[ACTA DE REUNIÓN O COMITÉ N° 1]					
Hora: 2:30 p.m.	Fecha: Abril 5 de 2018				
Lugar:	Alcaldía Municipal de san Bernardo del Viento				
Dependencia que Convoca:	Grupo de Infraestructura Inmobiliaria – Regional ICBF Córdoba				
Proceso:	Promoción y Prevención – Primera Infancia				
Objetivo:	Generar compromiso por parte del municipio San Bernardo del Viento e ICBF, frente a las adecuaciones de infraestructura del CDI San Felipe para su inauguración y puesta en funcionamiento.				
<b>Agenda:</b> <ol style="list-style-type: none"> <li>1. Socializar el estado de la infraestructura del CDI San Felipe y su ficha de inspección.</li> <li>2. Establecer responsables para adelantar los trabajos finales necesarios para la inauguración y puesta en servicio garantizando condiciones óptimas para la prestación del servicio público.</li> </ol>					
<b>Asistentes:</b> <table style="width: 100%;"> <tr> <td style="width: 50%; vertical-align: top;"> <b>ICBF Sede Nacional:</b>   Javier E. Alvarez Mendoza  Grupo de Infraestructura Inmobiliaria  Sede Nacional </td> <td style="width: 50%; vertical-align: top;"> <b>ICBF Regional Córdoba:</b>   Gladys Caraballo  Directora Regional Córdoba  Regional Córdoba

76. Nombre de la foto:	FACHADA DEL CDI	76. Nombre de la foto:	CONEXIÓN ELECTRICA

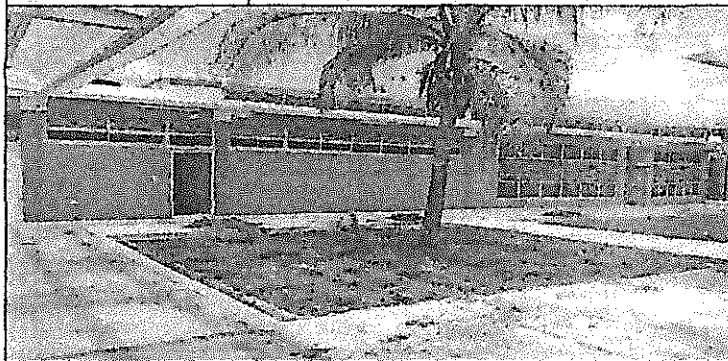
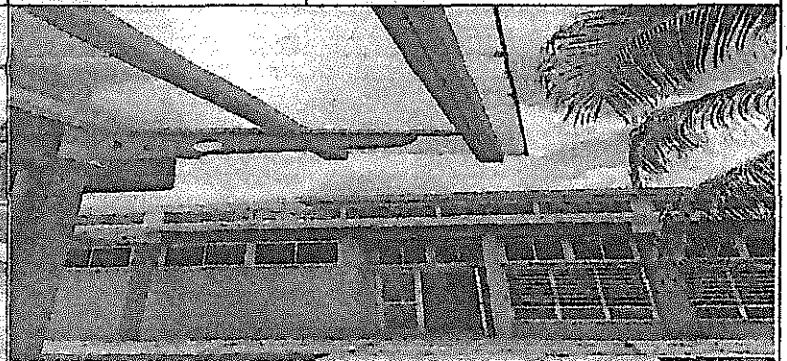
78 ESTADO	79 REGULAR	80 MALO	
81. OBSERVACIONES Y/O RECOMENDACIONES LA INFRAESTRUCTURA SE ENCUENTRA EN MUY BUEN ESTADO. EL PERSONAL DE MANTENIMIENTO POCO RECIENTEMENTE LA MALEZA EN LAS ZONAS VERDES. SE OBSERVA FALTA DE ASEO EN TODAS LAS INSTALACIONES INTERNAS Y ESTA SE PUEDE DETERIORAR DEBIDO A LAS SUCIEDAD Y EL MUGRE		81. OBSERVACIONES Y/O RECOMENDACIONES LA INSTALACION ELECTRICA DEFINITIVA DEL TRANSFORMADOR HACIA EL CDI. YA ELECTRICAR BE AVALO LA CERTIFICACION RETIE Y LE COLOCO EL MEDIDOR. EL CDI SE ENCUENTRA LEGALIZADO EN SU PARTE ELECTRICA.	
82. Dimensiones / Unidad / Área :		82. Dimensiones / Unidad / Área :
